## 立法會交通事務委員會 十號幹線南段—北大嶼山至掃管笏

本文件旨在告知各委員有關十號幹線計劃的最新情況,以及對各申訴團體在二零零二年十月十八日的特別會議上所提交的意見書的主要 論點作出回應。

### 在憲報刊登有關十號幹線南段修訂路線的公告

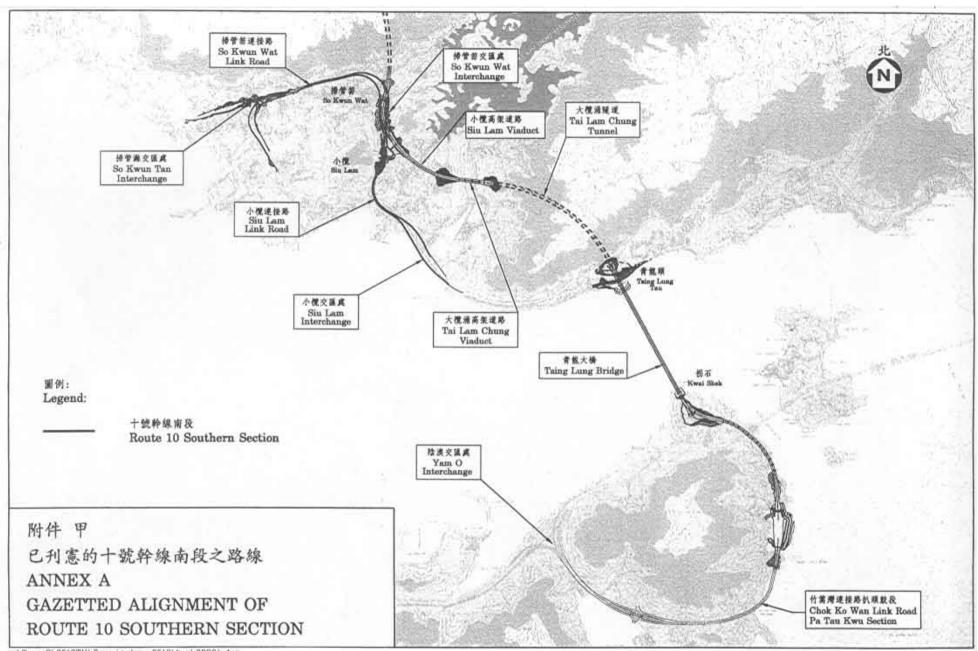
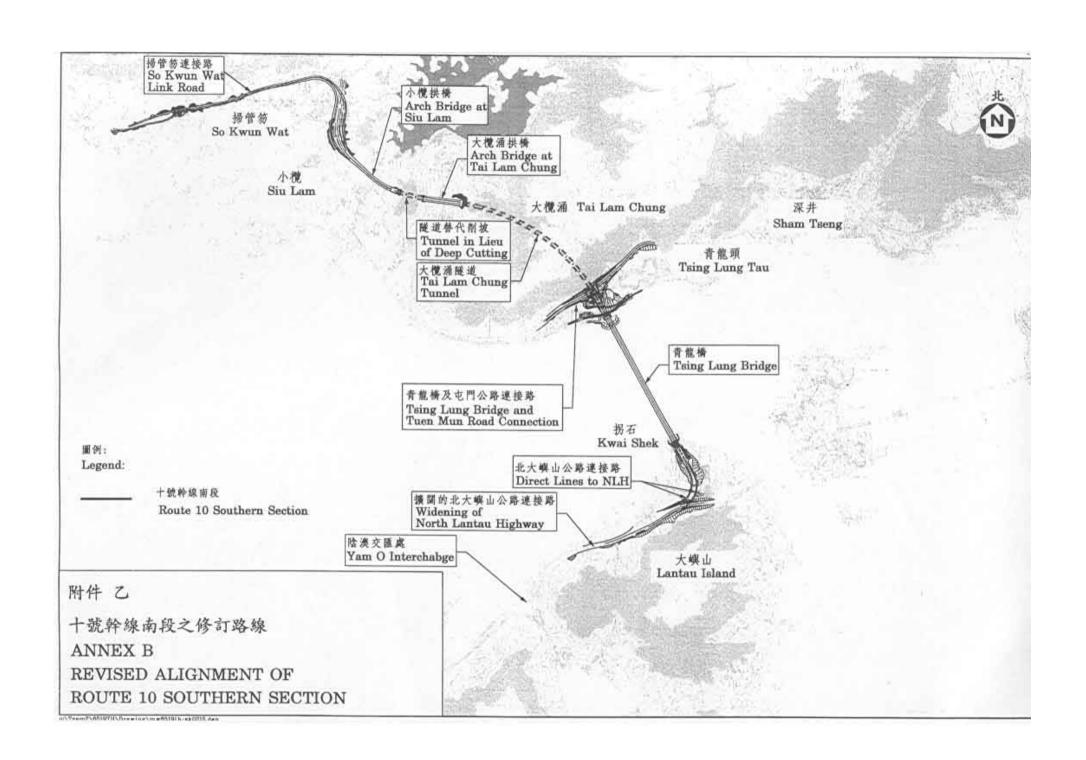
- 3. 修訂後的路線概括如下:
  - (a) 在青龍頭加建一個交匯處,連接青龍大橋與屯門公路;
  - (b) 加建連接道路,連接青龍大橋與北大嶼山公路,並 把北大嶼山公路介乎現有繳費廣場與陰澳交匯處之 間的路段擴闊;
  - (c) 刪除北大嶼山沿岸由青龍大橋至竹篙灣連接路的路段;
  - (d) 刪除小欖連接路;及
  - (e) 刪除屯門公路與掃管笏連接路之間交匯處的東面通道。
